05-01-00 - Direzione Generale dell'Ambiente

Oggetto: **[ID_VIP: 7810] Procedura di Valutazione di Impatto Ambientale ai sensi del l'art.23 del D.Lgs 152/2006 relativa alla realizzazione di un impianto di produzione di energia elettrica da fonte solare di potenza complessiva pari a 51 MW e relative opere di connessione al la RTN, in area agricola in comune di Villacidro (SU). Proponente: Shardana Energetica s.r.l. - Autorità Competente: Ministero della Transizione Ecologica (Mi.T.E.). Trasmissione osservazioni.**

[ID: 7810] Procedura di Valutazione di Impatto Ambientale ai sensi del l'art.23 del D. Lgs 152/2006 relativa alla realizzazione di un impianto di produzione di energia elettrica da fonte solare di potenza complessiva pari a 51 MW e relative opere di connessione alla RTN, in area agricola in comune di Villacidro (SU). Proponente: Shardana Energetica s.r.l. - Autorità Competente: Ministero della Transizione Ecologica (Mi.T.E.)

Individuazione delle interferenze tra le opere del SIMR e il cavidotto di connessione dell'impianto fotovoltaico Shardana Energetica Srl.

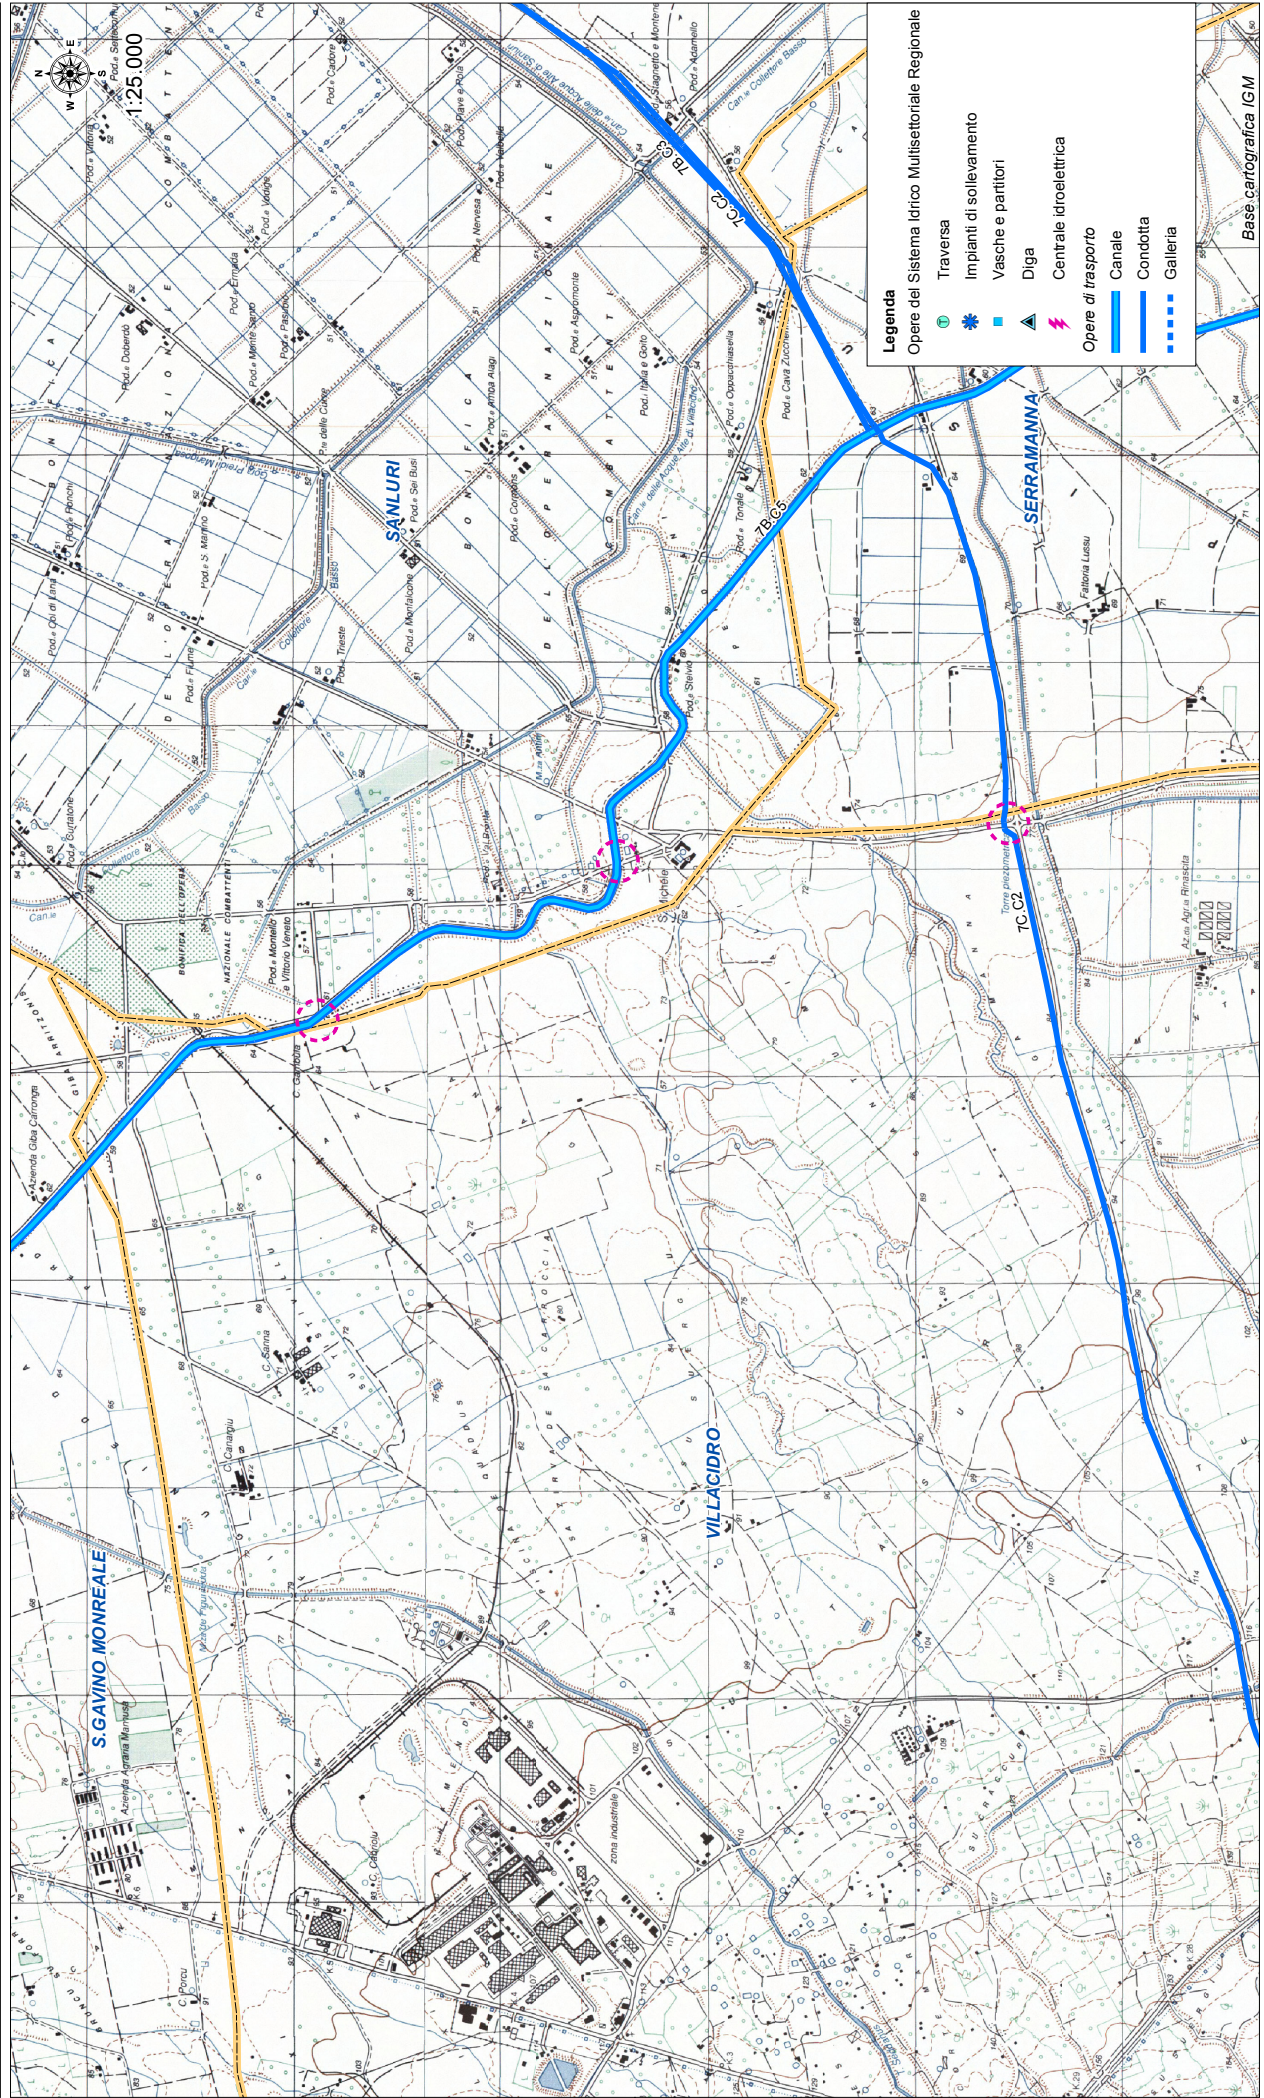
In riscontro alla nota di cui all'oggetto, registrata al protocollo Enas n°7908 del 12/07/2022 in merito alla procedura in oggetto, si comunica che l'intervento interferisce con le seguenti opere del Sistema Idrico Multisetoriale Regionale (SIMR) gestito dall'Enas:

- Canale ripartitore Nord Ovest (Cod. SIMR 7B.C5);
- Condotta adduttrice Leni (Cod. SIMR 7B.C2).

1. il Concessionario realizzi il sottopasso nel tratto di interferenza in oggetto con il Canale Ripartitore Nord-Ovest (7B.C5) in maniera tale che:
 - a. *gli eventuali blocchi di ancoraggio e sostegno ovvero i pozzetti di ispezione della nuova linea MT e dei cavidotti recanti i cavi di potenza siano ridotti alle minime dimensioni possibili in particolare nella direzione dell'affondamento (minima profondità possibile);*

Ai fini del rilascio del nullaosta definitivo di competenza Enas, il proponente dovrà inoltrare il progetto esecutivo dei tratti interferenti e la trasmissione dell'istanza con le modalità previste dal Regolamento concernente criteri e modalità d'uso da parte di terzi di infrastrutture, opere e relative pertinenze appartenenti al Sistema Idrico Multisetoriale Regionale approvato con DAU n. 05/2016, consultabile dal sito istituzionale Enas (*all'indirizzo <http://www.enas.sardegna.it/il-sistema-idrico-multisetoriale/ricieste-d-uso-delle-infrastrutture-delle-opere-e-relative-pertinenze-del-simr.html>*).
